Città di Lucca

REGOLAMENTO URBANISTICO

VARIANTE STRAORDINARIA DI SALVAGUARDIA DEL P.S.

STRALCI CARTOGRAFICI DELLE MODIFICHE APPORTATE

1.14

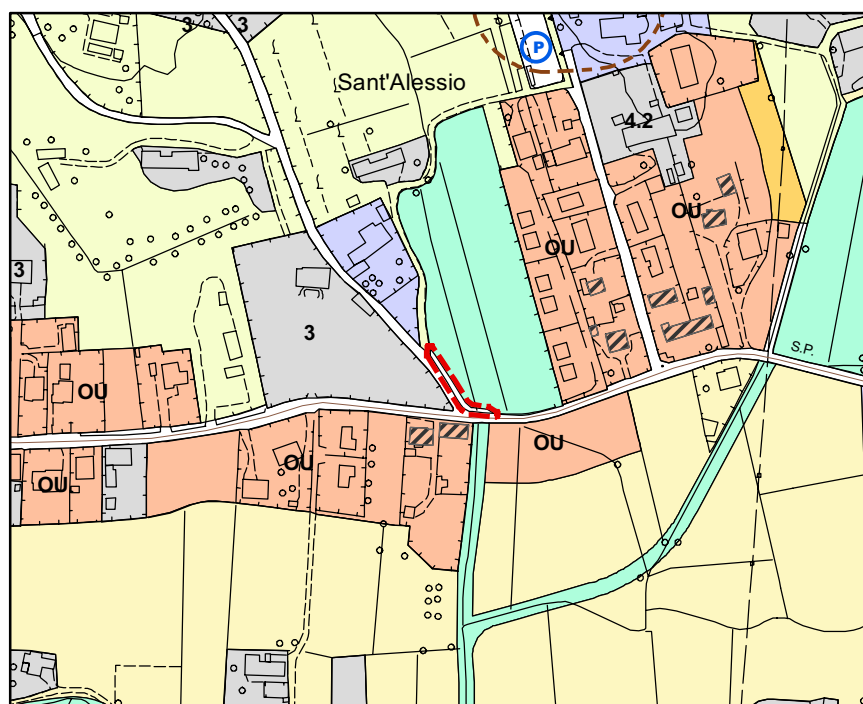
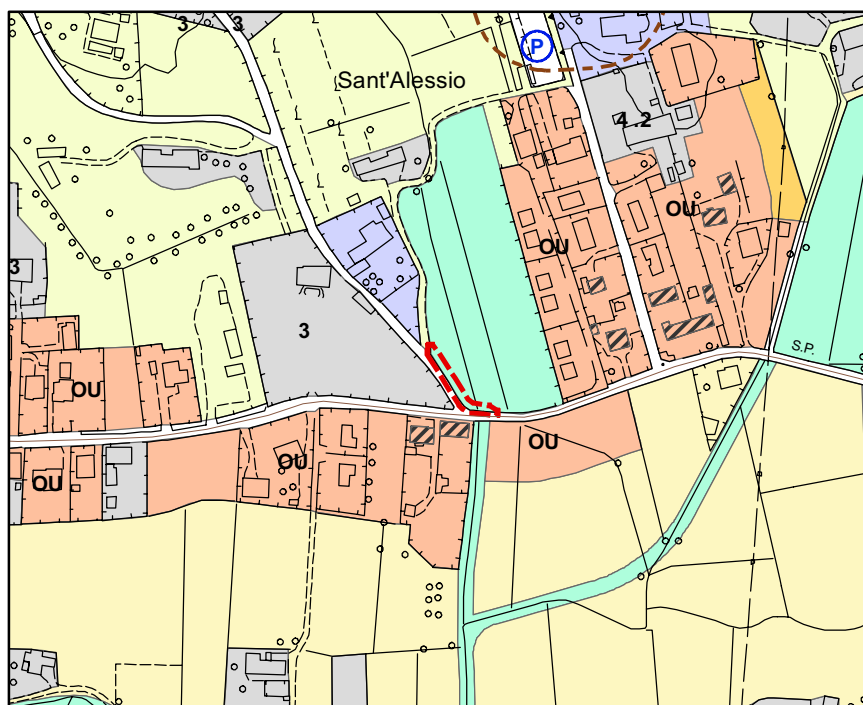
Previsione di ampliamento per l'allargamento della via Piana in corrispondenza dell'innesto con la via Sarzanese.

Per la previsione di viabilità si assegna una destinazione urbanistica di tipo *viabilità* modificando una piccola porzione di terreno attualmente destinata ad *aree per interventi di regimazione idraulica* (art. 26 delle NTA).

1.15

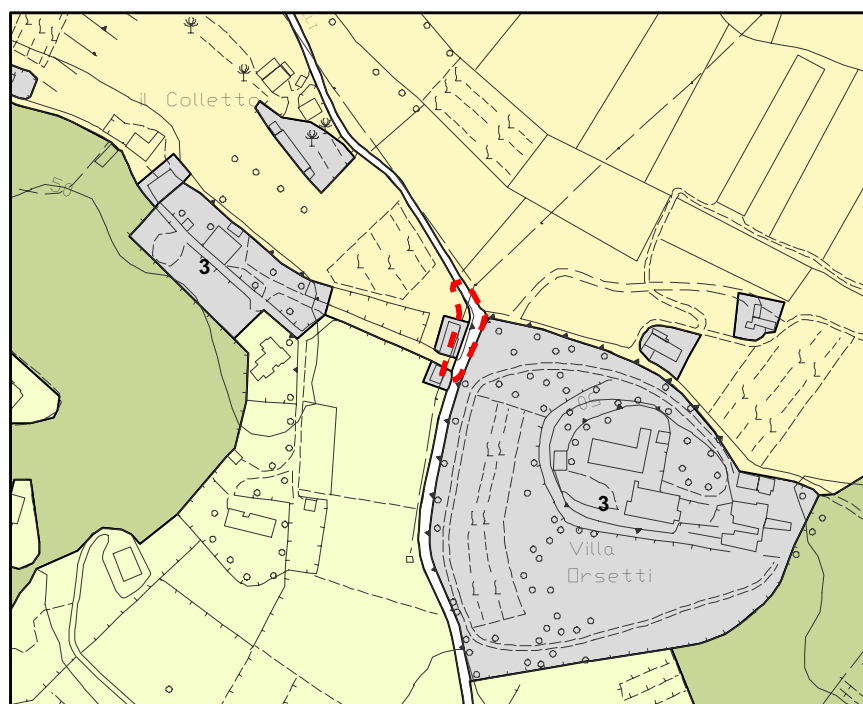
Previsione per l'allargamento della via dei Borelli in corrispondenza di Villa Orsetti.

Per la previsione di viabilità si assegna una destinazione urbanistica di tipo *viabilità* modificando porzioni di terreno attualmente destinate ad *edifici storici – edifici storici isolati* (art. 47 delle NTA) e *aree a prevalente uso agricolo* (art. 31.3).

TAVOLA URB 5	limite di variante	STATO ATTUALE STATO IN VARIANTE	2.01
	scala 1:5000

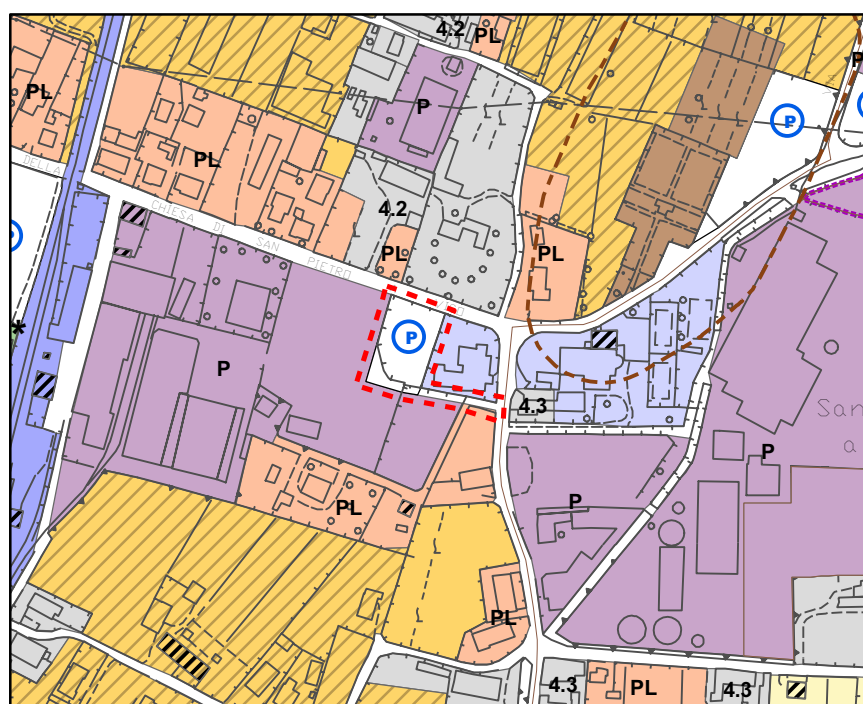
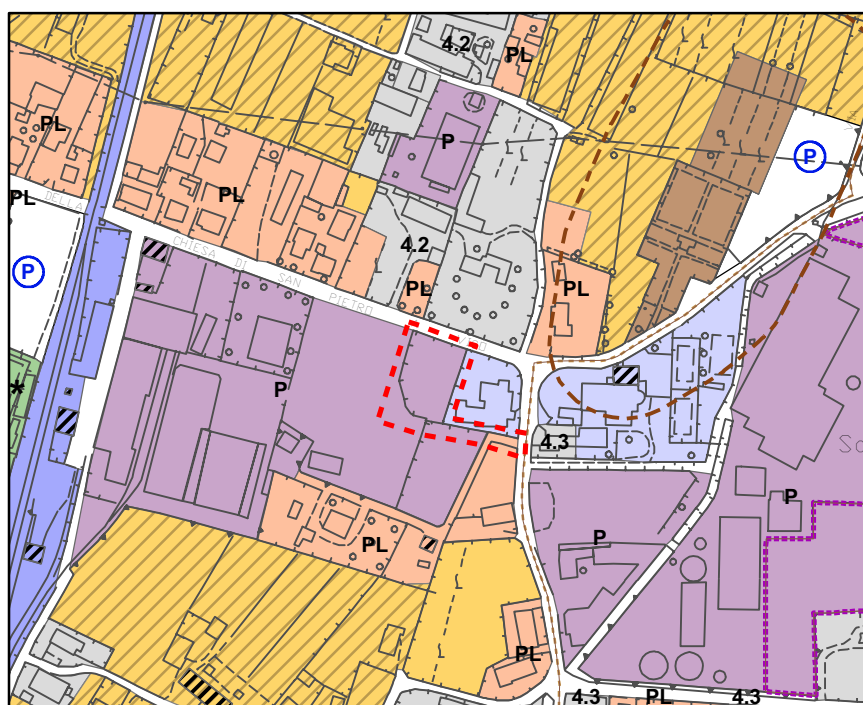
Previsione di un parcheggio a servizio della scuola elementare e della chiesa di S. Pietro a Vico e relativa strada di accesso sul lato chiesa.

Per la previsione a parcheggio si assegna una destinazione urbanistica di tipo *aree per parcheggi pubblici o di uso pubblico* (art. 132 delle NTA) modificando porzione di terreno attualmente destinata a *aree produttive isolate P* (art. 119) e aree residenziali PL (art. 112).

TAVOLA URB 10	limite di variante scala 1:5000	STATO ATTUALE STATO IN VARIANTE	2.02
--------------------------	---	--	--------------------

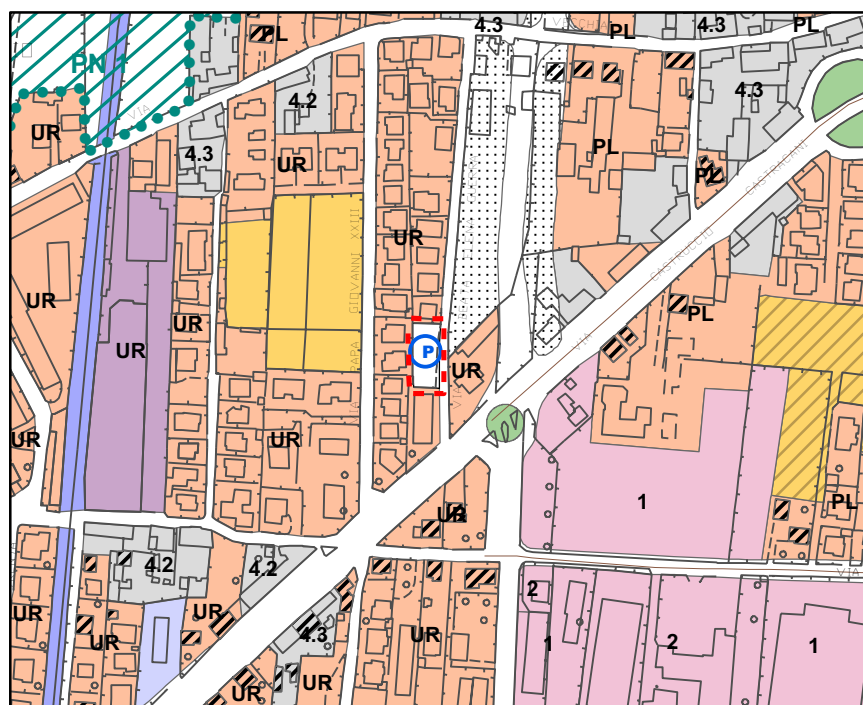
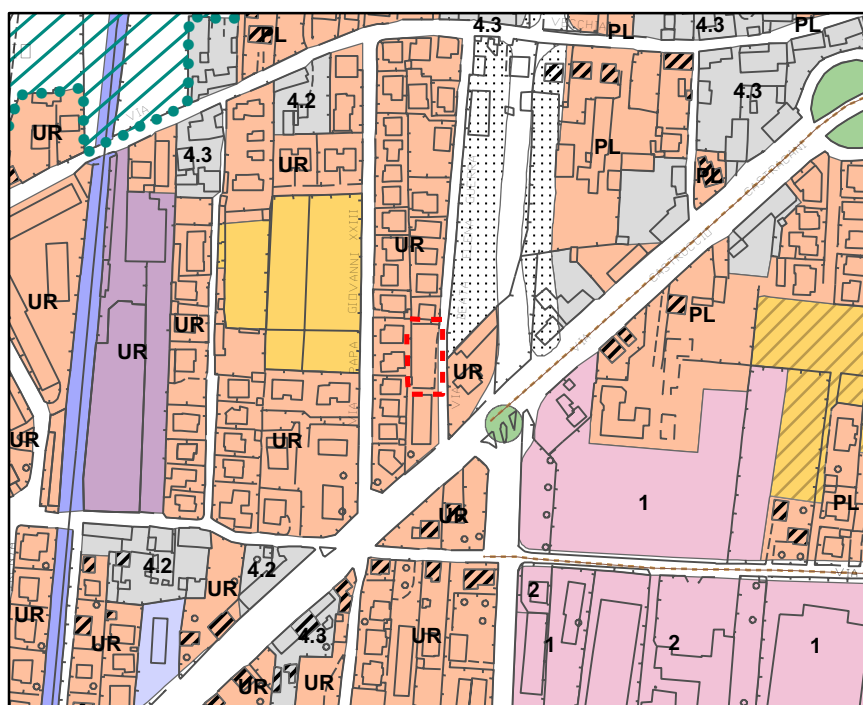
Previsione di un parcheggio da realizzarsi in una zona ad elevata densità edificatoria.

Per la previsione a parcheggio si assegna una destinazione urbanistica di tipo *aree per parcheggi pubblici o di uso pubblico* (art. 132 delle NTA) modificando un terreno attualmente destinato ad *aree residenziali UR* (art. 110).

TAVOLA URB 10	limite di variante	STATO ATTUALE STATO IN VARIANTE	2.03
	scala 1:5000

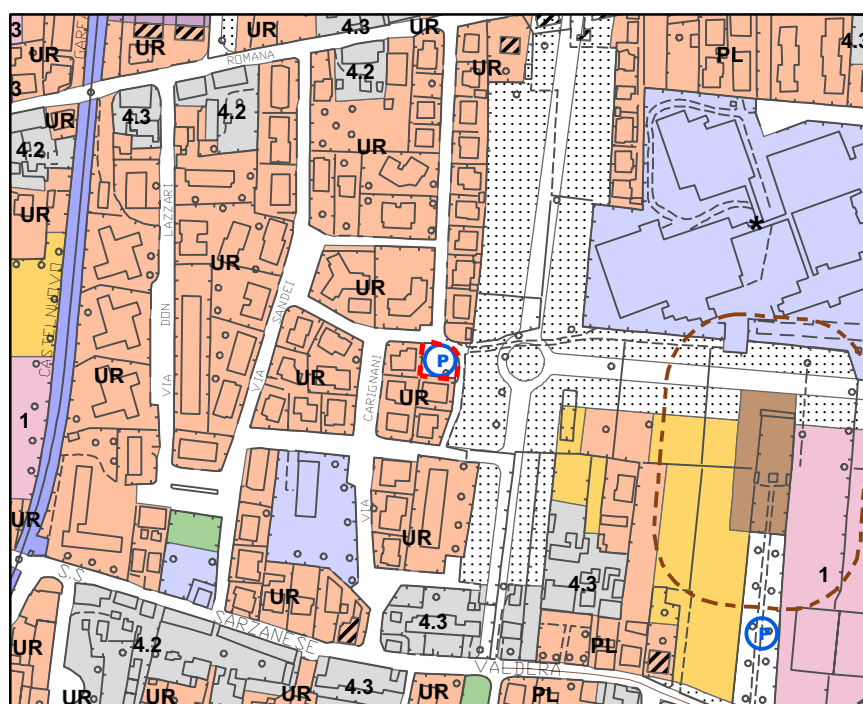
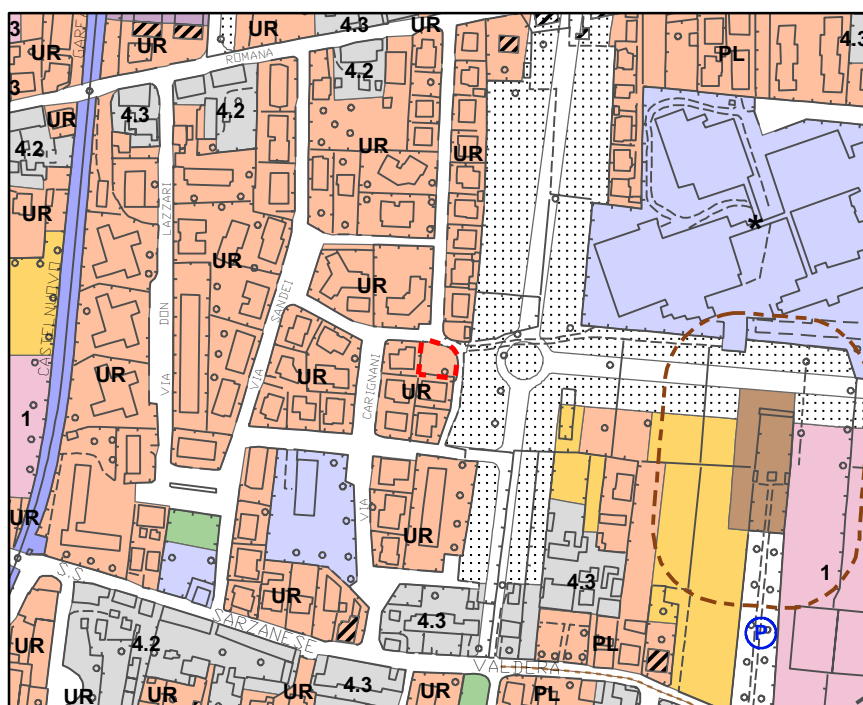
Previsione di un parcheggio da realizzarsi su un terreno di proprietà comunale in una zona ad elevata densità edificatoria in via Pietro Guidi in frazione Arancio.

Per la previsione a parcheggio si assegna una destinazione urbanistica di tipo *aree per parcheggi pubblici o di uso pubblico* (art. 132 delle NTA) modificando un terreno attualmente destinato ad *aree residenziali UR* (art. 110).

2.04

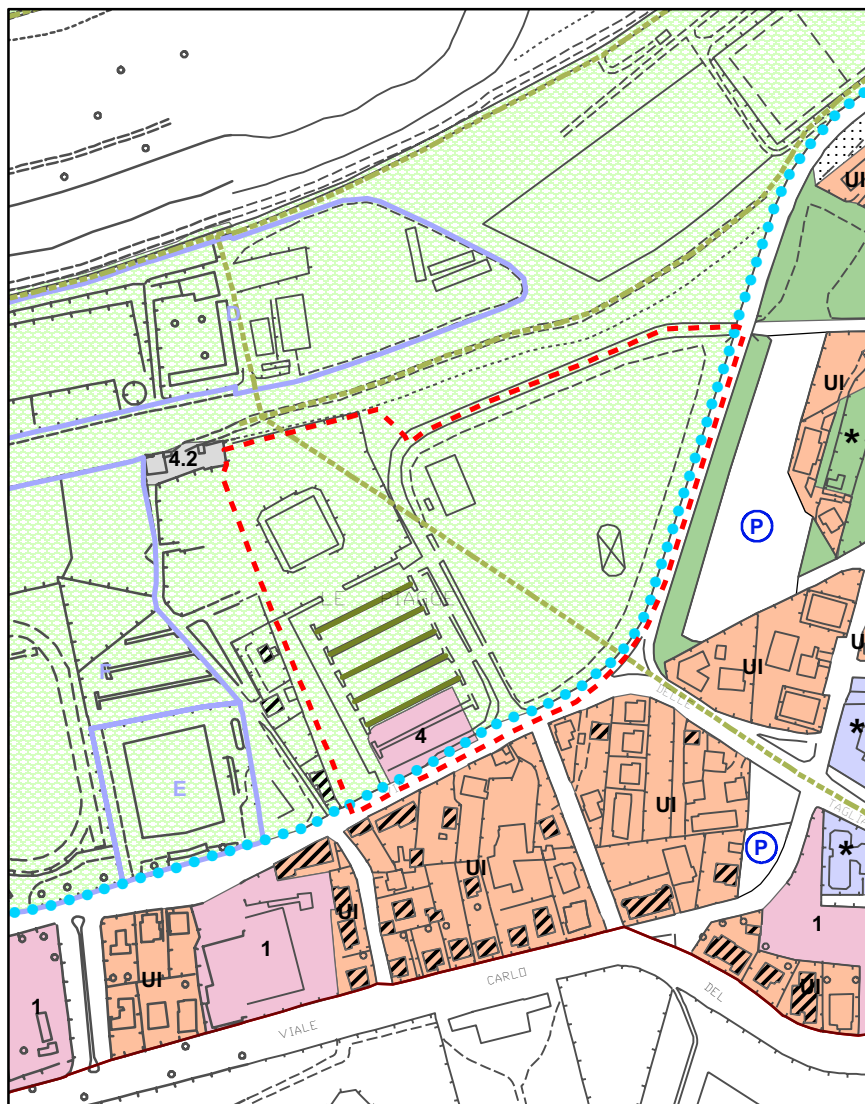
Previsione di ampliamento del parcheggio scambiatore e a servizio della zona Palazzetto dello Sport / area Luna Park

Per la previsione a parcheggio si assegna una simbologia indicativa delle zone "parcheggio parco" (art. 39.6 delle NTA) su una zona già con destinazione urbanistica "aree a destinarsi a verde" del Parco del Serchio.

TAVOLA URB 12	limite di variante scala 1:5000	STATO ATTUALE STATO IN VARIANTE	2.05
------------------	--	---	------

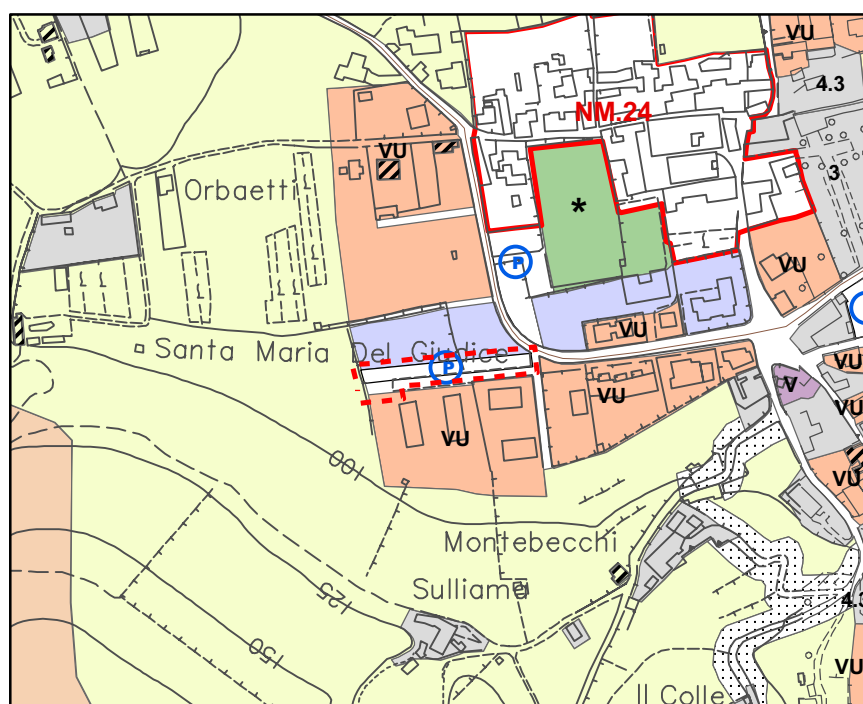
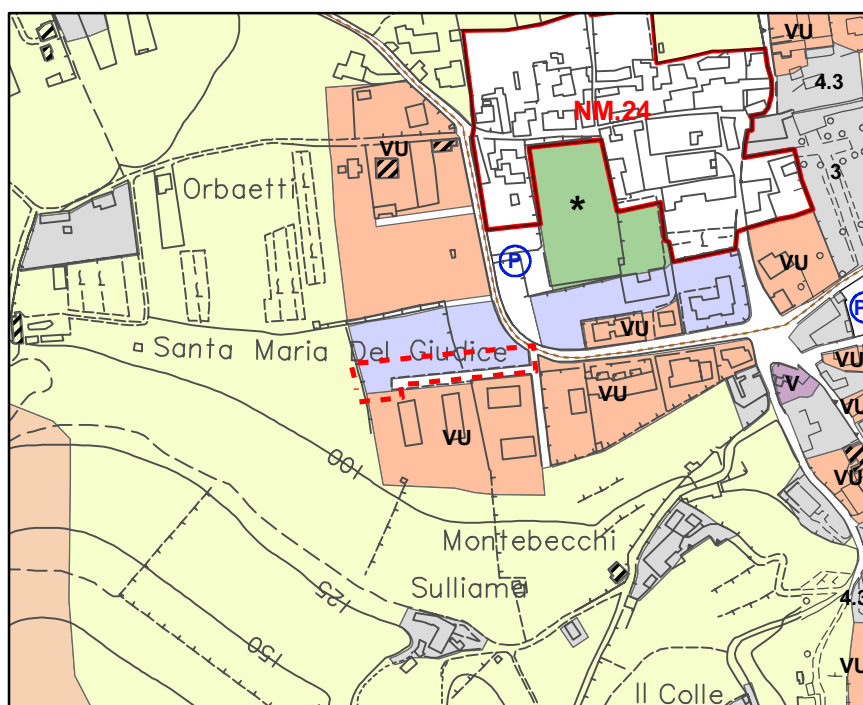
Previsione di un parcheggio a S. Maria del Giudice, via XXIV Maggio, a servizio dell'abitato esistente.

Per la previsione a parcheggio si assegna una destinazione urbanistica di tipo *aree per parcheggi pubblici o di uso pubblico* (art. 132 delle NTA) modificando porzione di terreno attualmente destinata a *aree per attrezzature di interesse locale* (art. 133).
